**ASUNTO: ALEGACIONES PROPUESTA DE PROYECTO DE PLAN
HIDROLÓGICO 2022-2027.
CICLO 2022-2027**

A LA CONFEDERACIÓN HIDROGRÁFICA DEL SEGURA

FIGURA 4. Detalle de ZFP de Maraña sin incluir flujos desbordados de La Colonia en Los Alcázares.

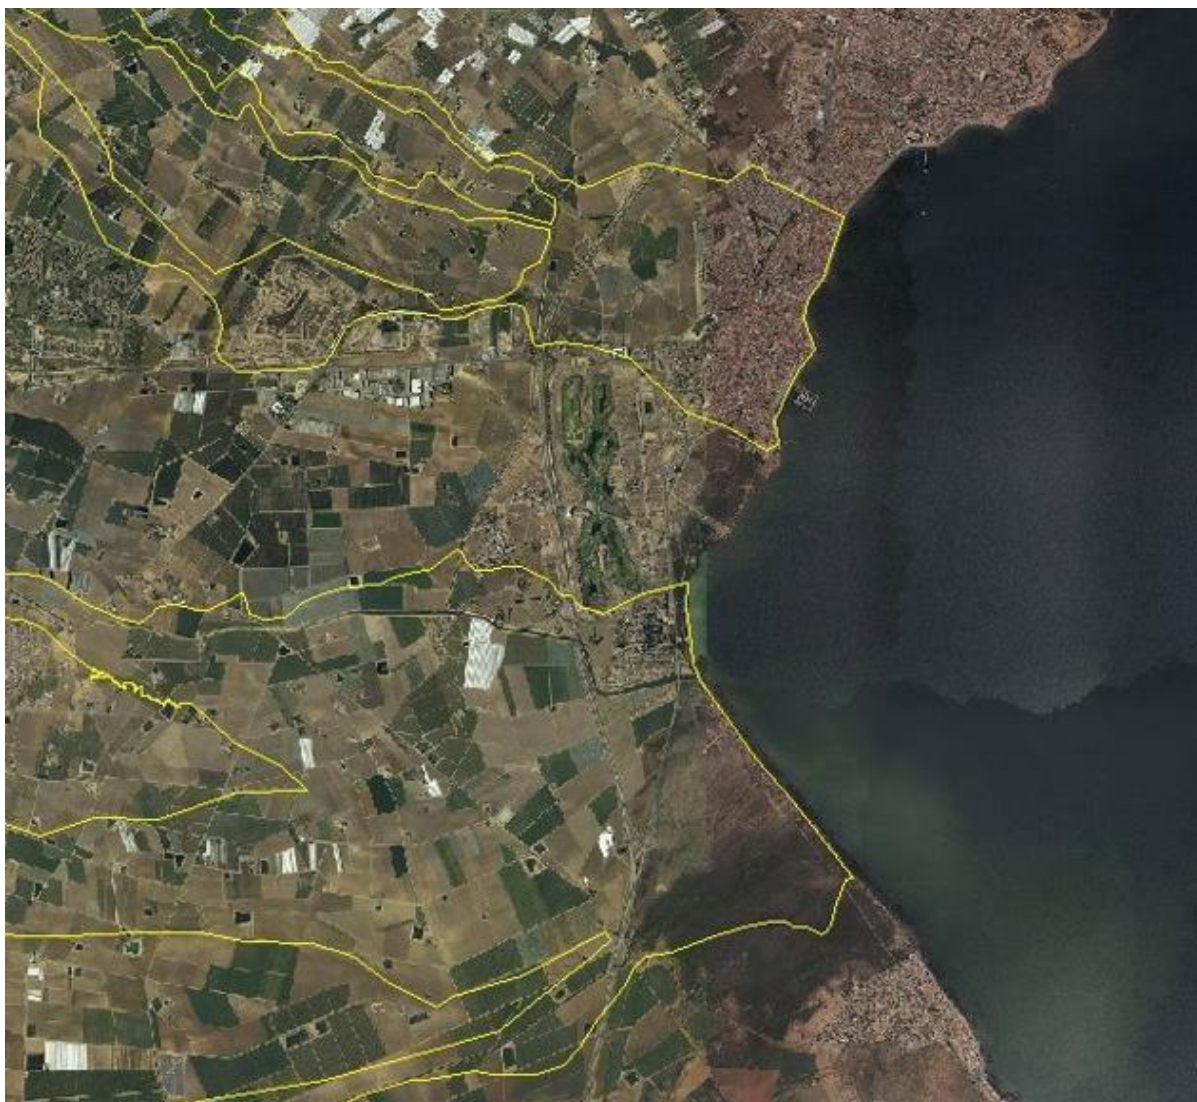
De esta cita cabe deducir que el planteamiento que presenta la propia CHS de la medida 1895 del PdM no ha sido suficientemente estudiado dada la situación que el propio encauzamiento del Albuñón, la configuración del trazado de la AP-7 y la propia configuración topográfica de la zona generarían a esta solución.
